PROPUESTA DE MODIFICACIÓN DE LA

NAP 2-3-0.0

NORMA ADIF PLATAFORMA

OBRAS COMPLEMENTARIAS DE LA PLATAFORMA

2.5.-MODIFICACIÓN 5. Inclusión de nuevo plano vinculado al apartado 4.7

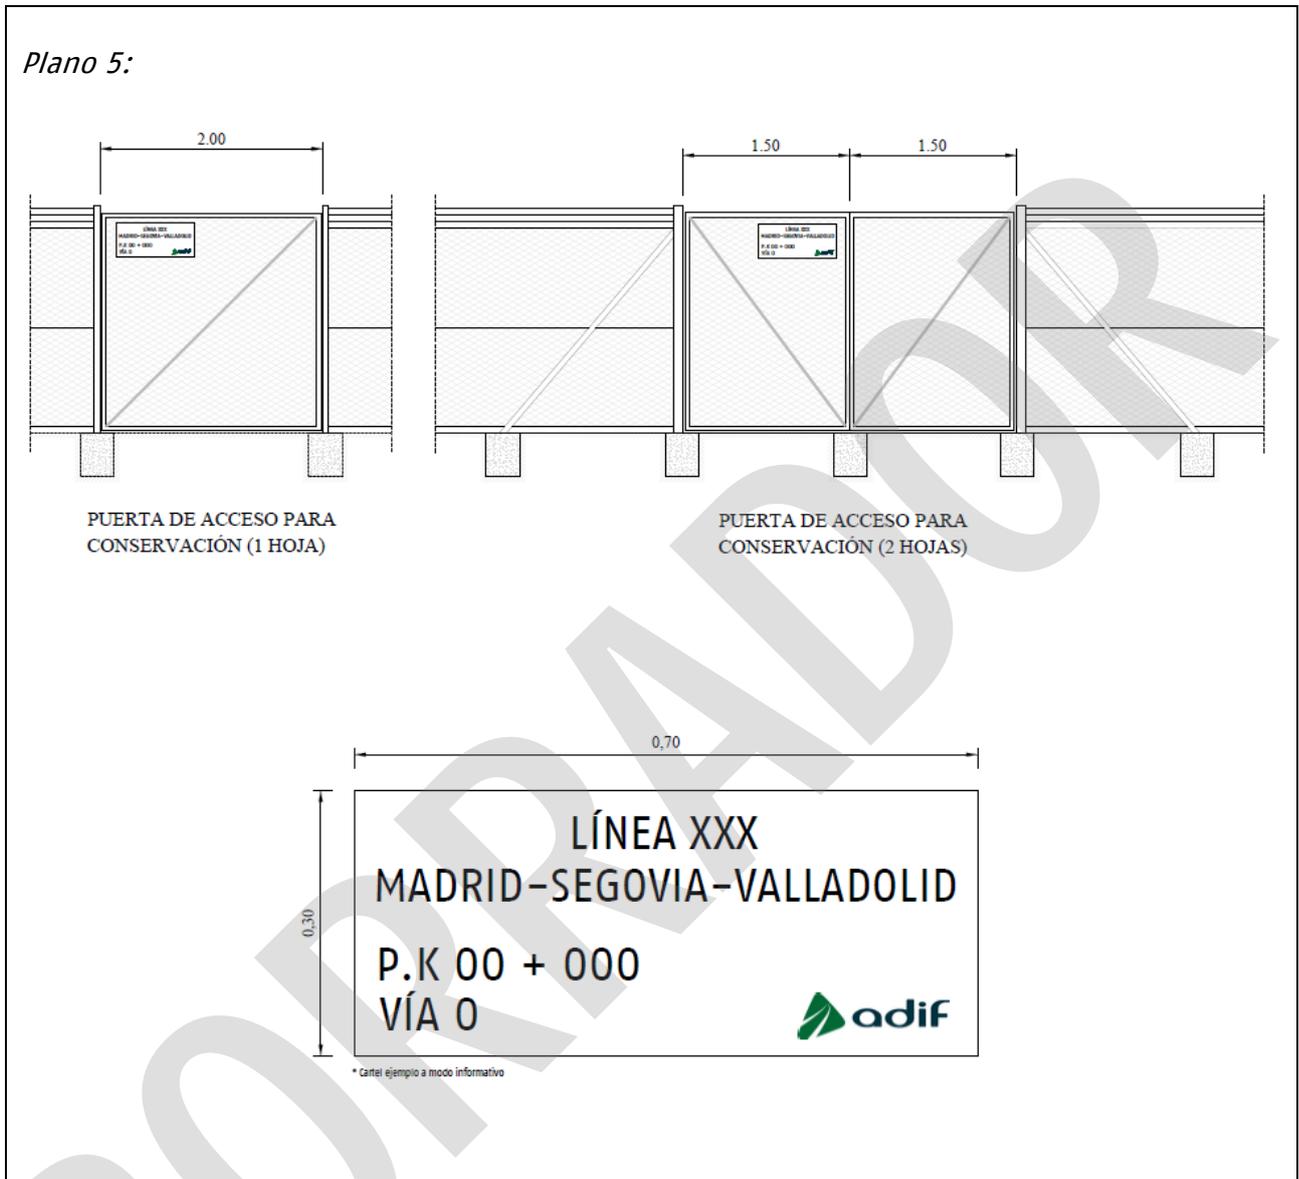
Las puertas situadas en el cerramiento, deberán disponer de carteles rotulados conforme al plano 5 legibles desde ambos lados, e indicando el punto kilométrico, línea y el número de la vía contigua donde se encuentran.

No existe este plano.

Texto propuesto:
